MITTEILUNGEN DES VEB SACHSENRING AUTOMOBILWERKE ZWICKAU

Tr. 136 J - A 62

Einbau regenerierter Lenkstöcke P 50 und P 60

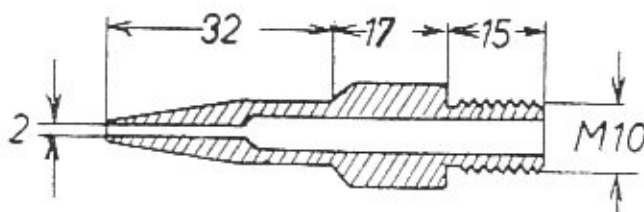
Der regenerierte Lenkstock hat in jedem Fall eine neue Zahnstange erhalten. Da das Ritzel nur an den Zahnflanken, die bei Geradeausfahrt im Eingriff stehen, Verschleiß zeigt, kann es im Regenerierungsprozeß wieder verwendet werden. In diesem Falle wird das Ritzel um 180° versetzt eingebaut, damit die unbeschädigten Zähne in der Mittelstellung eingreifen.

Beim Einbau eines auf diese Weise regenerierten Lenkstockes ist zu beachten, daß die Einkerbung für die Befestigungsschraube in der Kupplung oben sein muß, im Gegensatz zum Einbau eines neuen Lenkstockes. Damit das Lenkrad in der Normalstellung bleibt, ist der Kerbstift der Kupplung herauszuschlagen und die Lenksäule ebenfalls um 180° zu versetzen.

Abdichten undichter Windschutzscheiben und Rückwandfenster

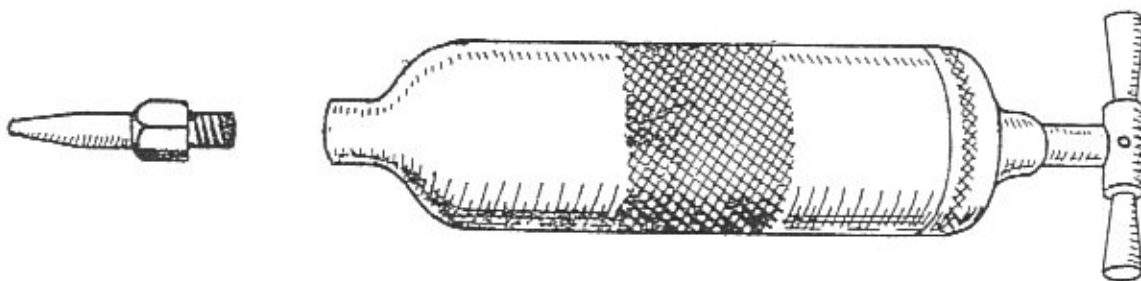
Seitens einer Vertragswerkstatt liegt uns hierzu ein Verbesserungsvorschlag vor. Eine handelsübliche Schmierpresse ist nach Skizze umzubauen.

Das eingefüllte Abdichtmaterial tritt durch die Düsenöffnung des angeschraubten Mundstückes aus und kann nunmehr direkt unter Druck an die abzudichtende Stelle herangeführt werden. Hierdurch kann eine De- und Montage der Scheibe entfallen.
